dotyczy: tryb podstawowy nr TP.382.061.2022 JK – Sprzętu jednorazowego użytku do zabiegów elektrofizjologicznych

Na podstawie art. 135 ust. 2 ustawy z dnia 11 września 2019 r. Prawo zamówień publicznych (Dz.U.2021.1129 t.j.) udzielam wyjaśnień na zadane pytania:

3D curve

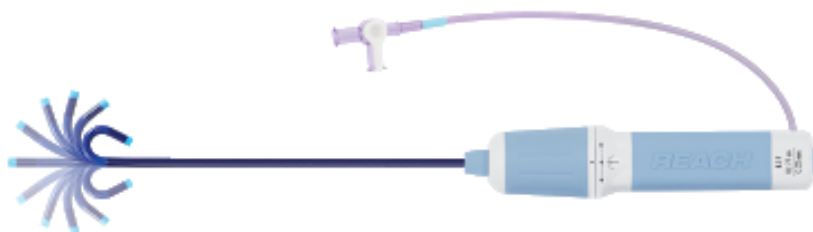
- koszulka transseptalna średnica 8 F oraz 8,5 F do wyboru
- długość koszulki 60, 62 i 80 cm
- długość dylatora : 67 cm i 85 cm
- dostępne 4 krzywizny do wyboru, w tym 3 D oznaczone nazwami: T0, T1, T2, T3
- rok produkcji 2022
- Średnica lidera prowadzącego max 0,032”

Poniżej zdjęcie krzywizn koszulek:

ODPOWIEDŹ

Zamawiający nie dopuszcza.

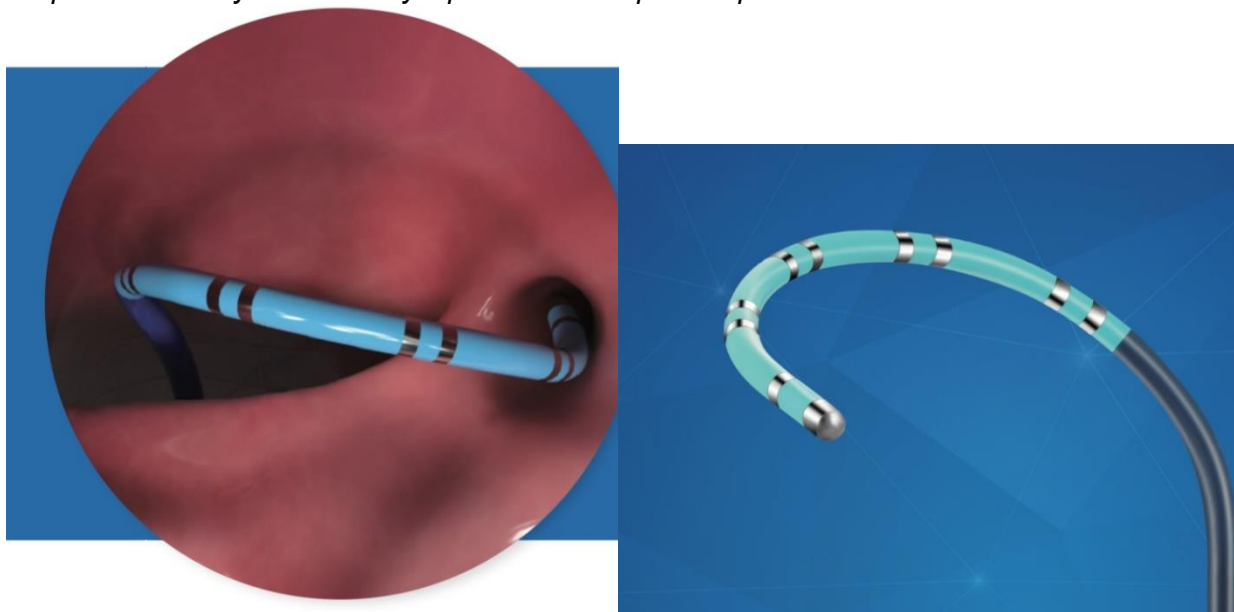
- zgodnie z SIWZ
- dodatkowo proponujemy w ramach zadania unikatową 10 polową sterowalną elektrodę 3 D

Poniżej zdjęcie proponowanej elektrody:

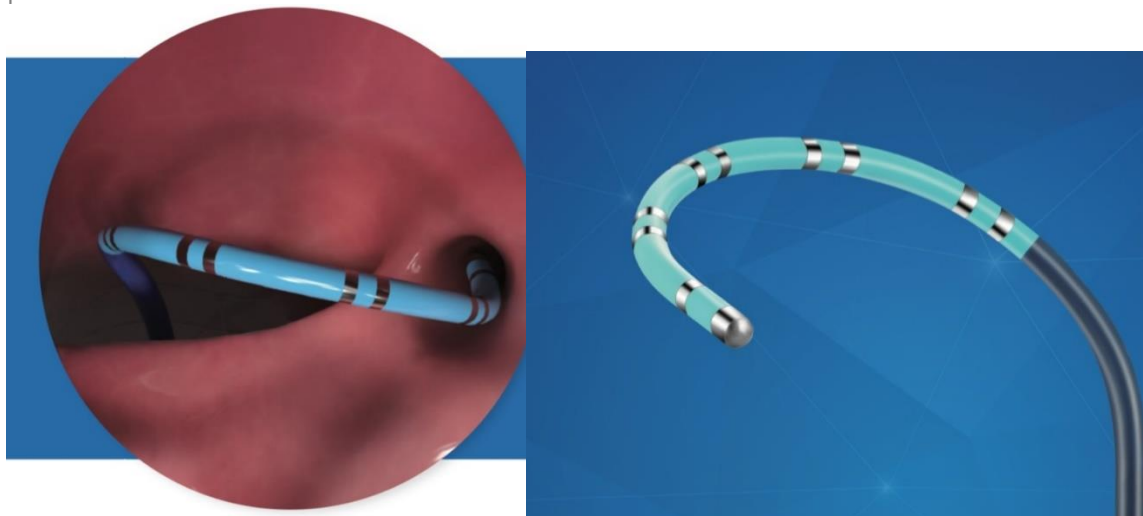
II . Elektroda diagnostyczna sterowalna 10-polowa do mapowania zatoki wieńcowej wraz z łącznikami (przewodem przyłączeniowym do systemu EPS GE Prucka)

W ramach zadania proponujemy również dodatkowo unikatową 10 polową sterowalną elektrodę 3 D sinus Flex

Poniżej zdjęcie :

ODPOWIEDŹ

Zamawiający nie dopuszcza.
